# GESTALTUNGSWETTBEWERB SAINT-LOUIS-PARK, VOLTANORD, BASEL

**Bericht des Preisgerichts**

November 2021

## 09 / TAKE A WALK ON THE WILD SITE

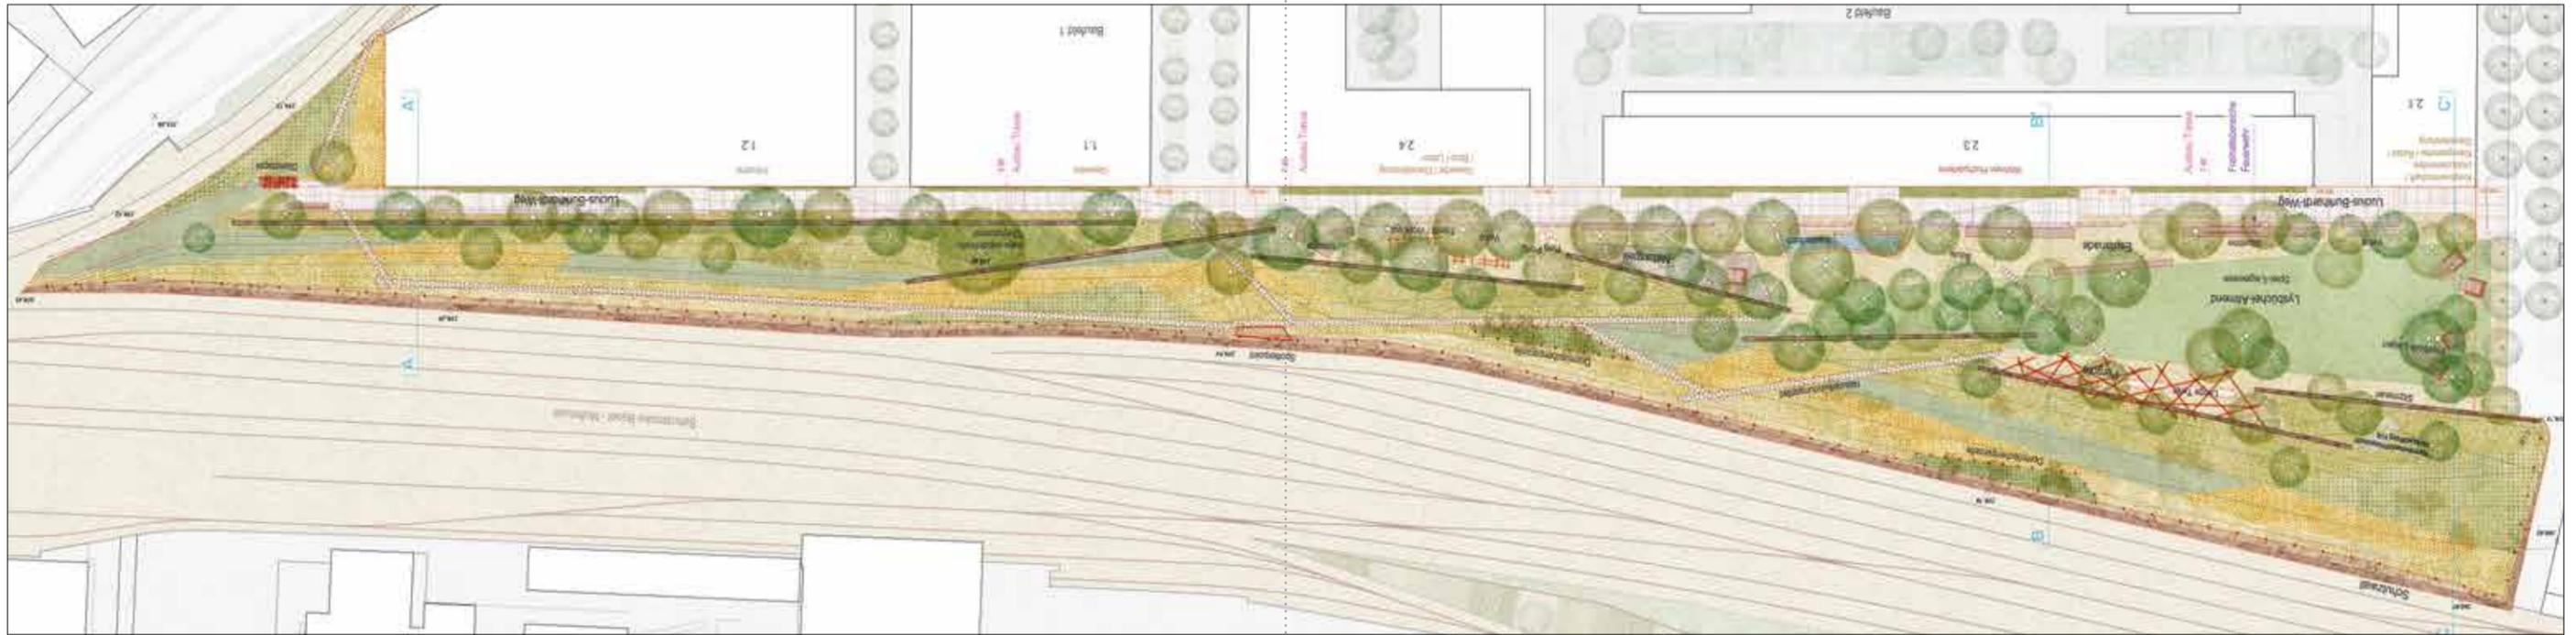
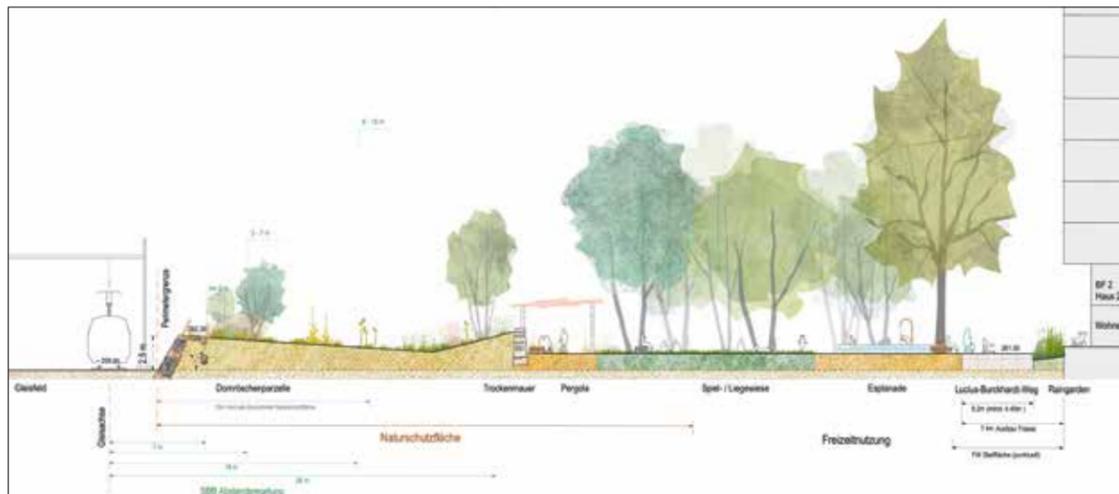
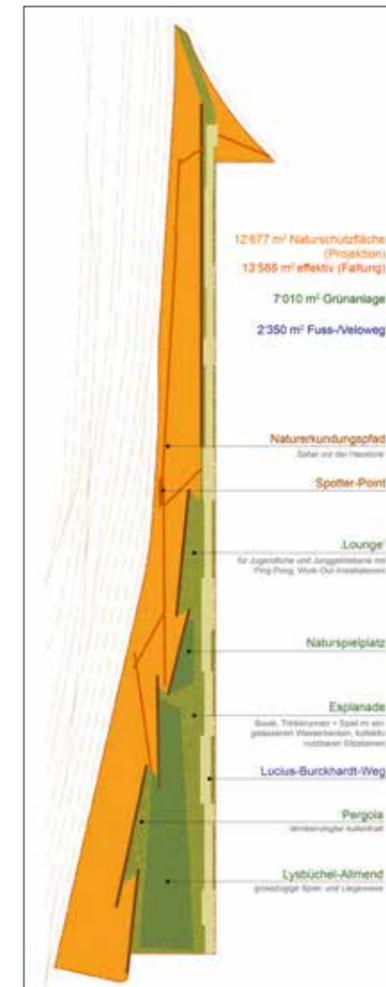
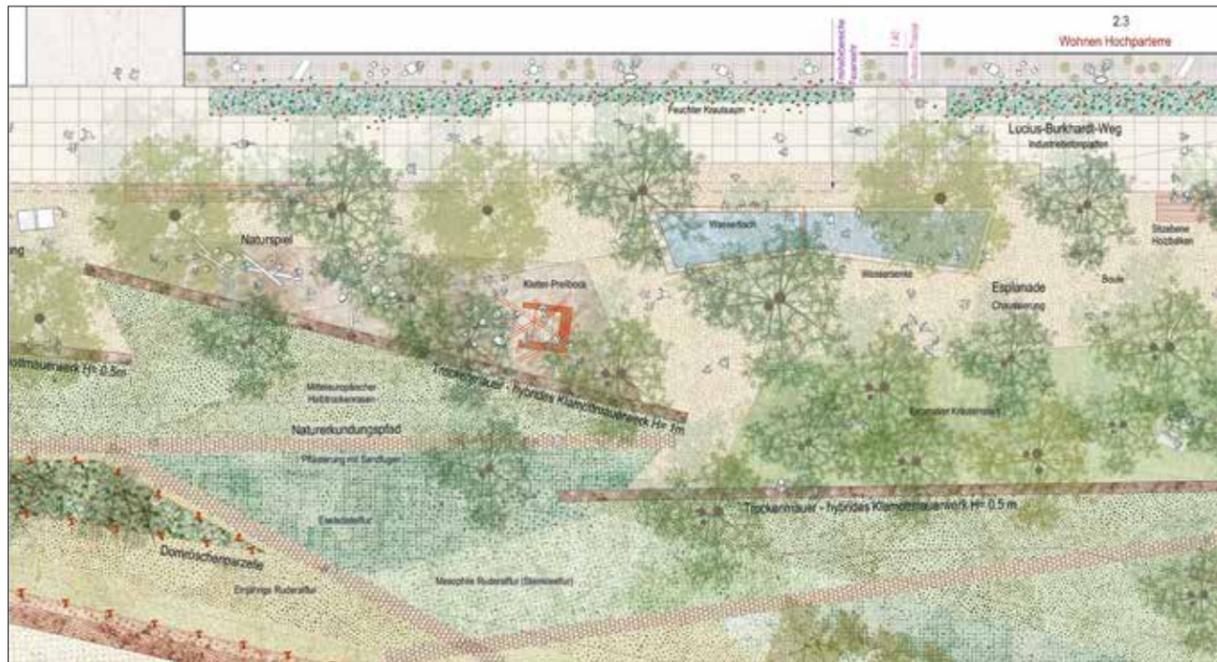
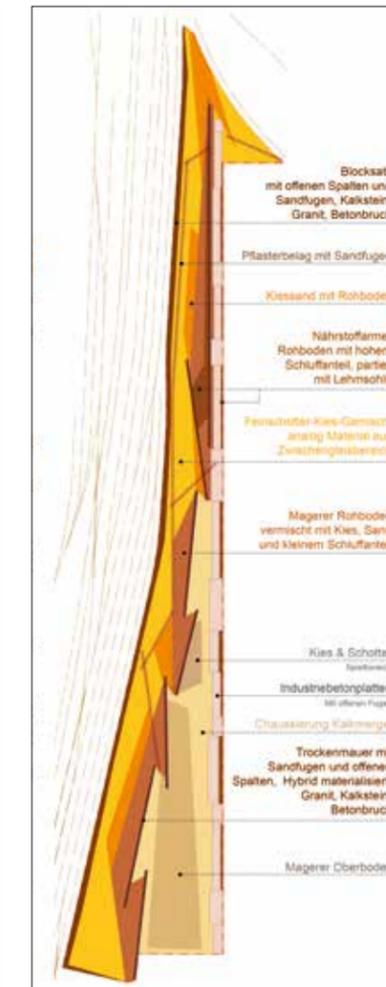
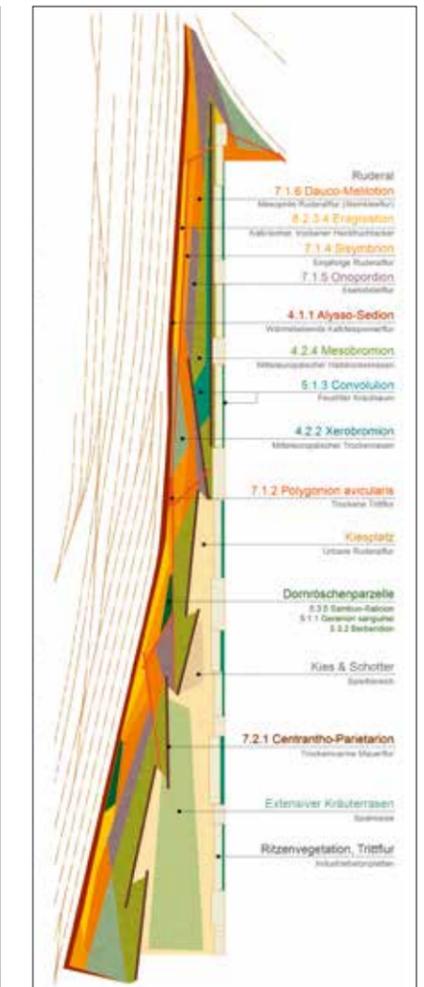
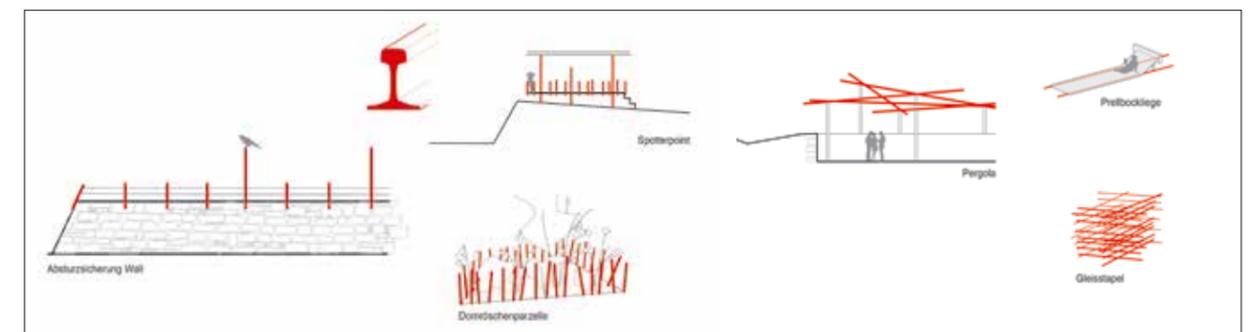
Mit einer gezielten Nutzerlenkung tragen die Verfassenden einerseits den Anforderungen des Naturschutzes Rechnung und sind dennoch darauf bedacht, dass der Mensch nicht Gast im Park ist, sondern auf unterschiedliche Arten die (Ersatz-)Natur aktiv erleben kann. Damit trifft der Entwurf einen Nerv der Zeit. Ob die getroffenen Lenkungsmassnahmen im kontrastierenden Verbund mit dem recht dichten Netz an Naturerkundungspfaden und den verwischten Vegetationsgrenzen die Beeinträchtigung der Naturflächen beim zu erwartenden hohen Nutzungsdruck allerdings ausreichend begrenzen können, erscheint fraglich.

Das Beurteilungsgremium hinterfragt hauptsächlich die Angemessenheit und Beständigkeit/Alterungsfähigkeit der stark in der Naturgartenbewegung verhafteten gestalterischen Sprache. Vor allem ihr Zusammenspiel mit den noch zu entwickelnden Bauten wird kritisch beurteilt. Der Entwurf ist in sich stimmig, gibt dadurch aber auch viel vor. Seine Veränderbarkeit und Aneignbarkeit durch die künftigen Parknutzenden ist dadurch zu wenig gegeben.

# 10 / HERIADES

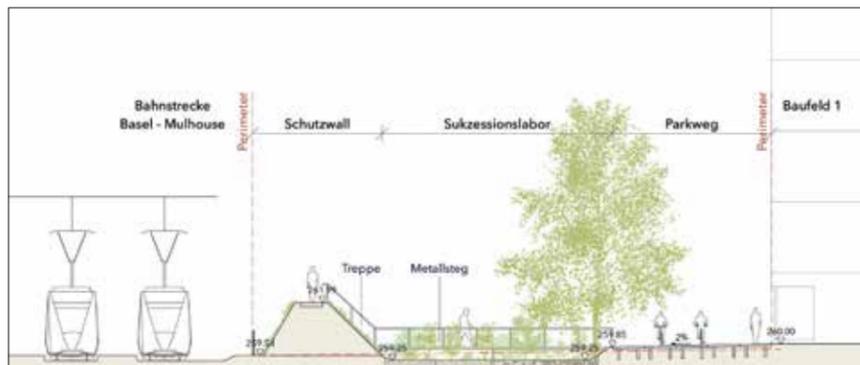
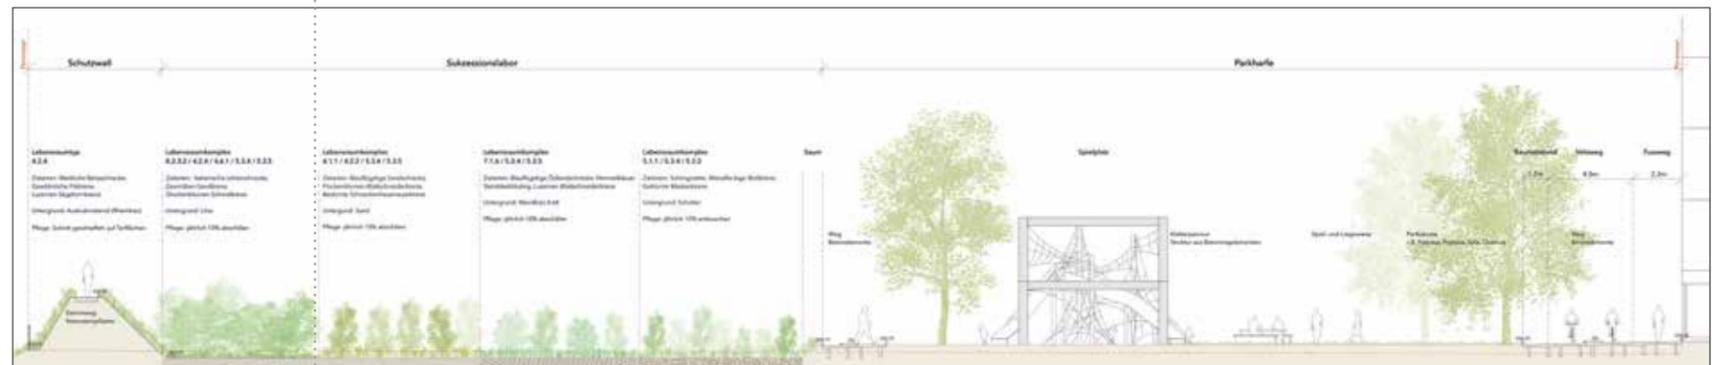
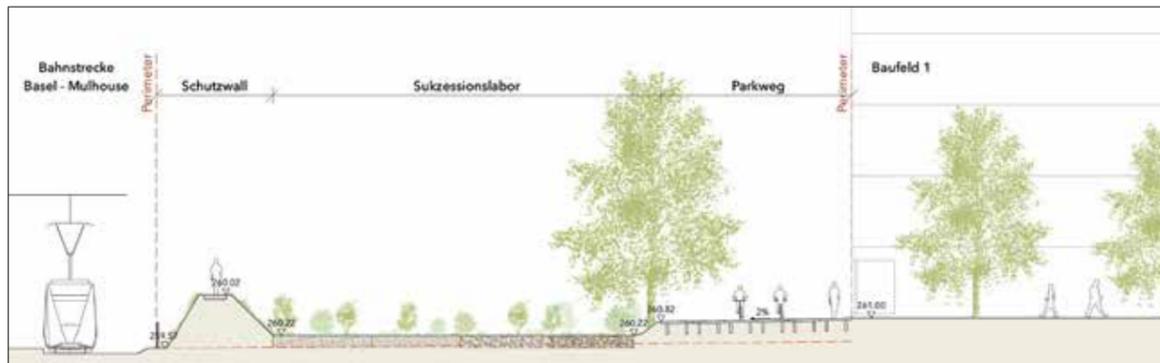
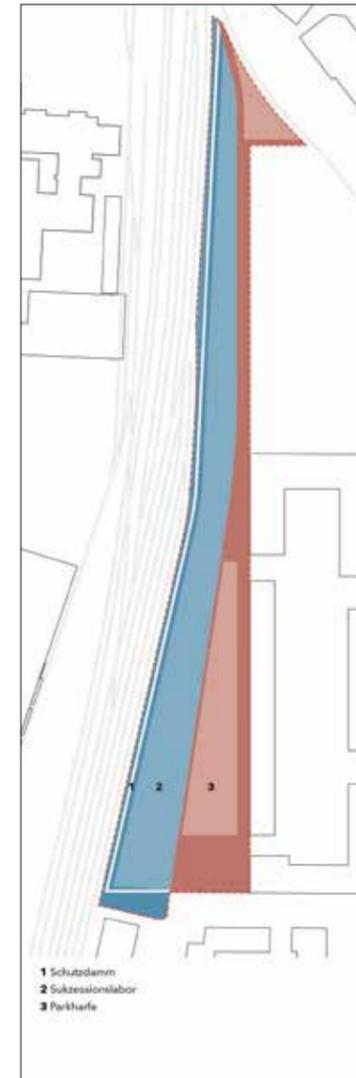
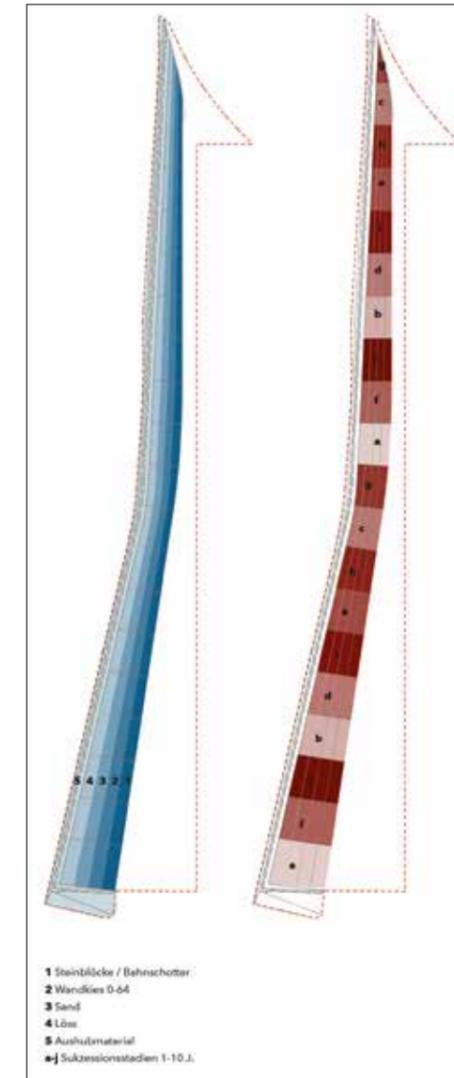
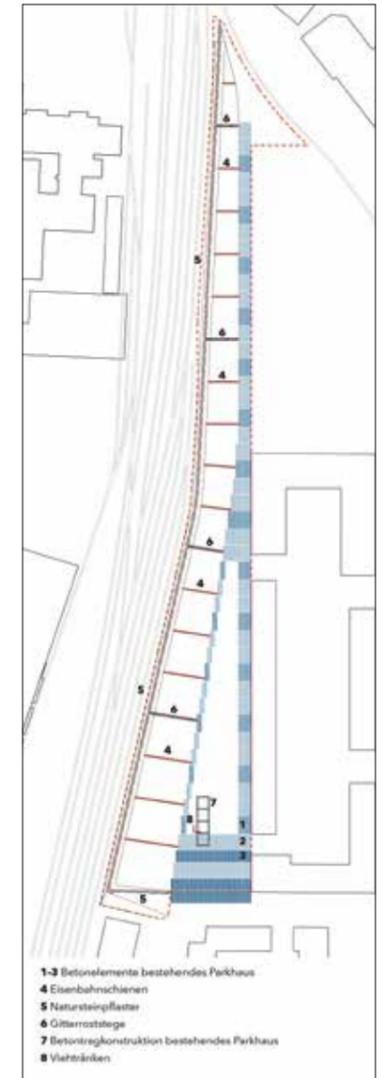
dehnt. Alle zehn Jahre soll mit dem Einsatz eines Baggers das Anfangsstadium der Sukzession abschnittsweise wiederhergestellt werden. Die reiferen Sukzessionsstufen (z.B. Halbtrockenrasen) sind dem Störfallwall und dem Böschungsanschluss im Süden vorbehalten. Das einfache Prinzip wird als zu theoretisch und in der Umsetzung als zu aufwendig beurteilt. Kritisiert wird der horizontale Einbau der Substrate und damit der Mangel an unterschiedlichen exponierten Standorten wie auch eine gewisse gestalterische Langeweile der Naturschutzzone, die ohne Mikrorelief und Mikrozonierung spannungslos wirkt. Zudem wird infrage gestellt, ob eine komplette Rückführung der neu entstandenen späteren Sukzessionsstadien in den Initialzustand naturschutzökologisch sinnvoll ist. Auch zu den für den Biotopverbund besonders relevanten Habitatstrukturen macht der Entwurf keine Angaben.

Ein grosser Mangel liegt in dem sehr hohen Versiegelungsgrad und dem hart und geschlossen wirkenden Platteneinbau. Es bleiben auch Fragen offen zur Umsetzung und Realisierbarkeit der vorgeschlagenen Materialisierung, falls sich die Wiederverwendung der Betonteile nicht umsetzen lässt. Das Vegetationskonzept des Parks bleibt im Vergleich schematisch, daher wenig vielfältig und schöpft das Potential einer stärkeren, üppigeren Parkvegetation leider nicht aus.

Das Potential für ein nachhaltiges Wassermanagement wäre vorhanden, ist aber leider nicht erkannt und somit

nicht ausgeschöpft. Die Störfallanforderungen wie auch die Mobilitäts- und Erschliessungsanforderungen werden fast ausnahmslos erfüllt.

Aus Nutzersicht vermag der Beitrag in der Umsetzung aufgrund einer gewissen Härte im Ausdruck leider nicht zu begeistern und das Verhältnis von ökologischem Wert zu Unterhaltsaufwand bleibt ungünstig.
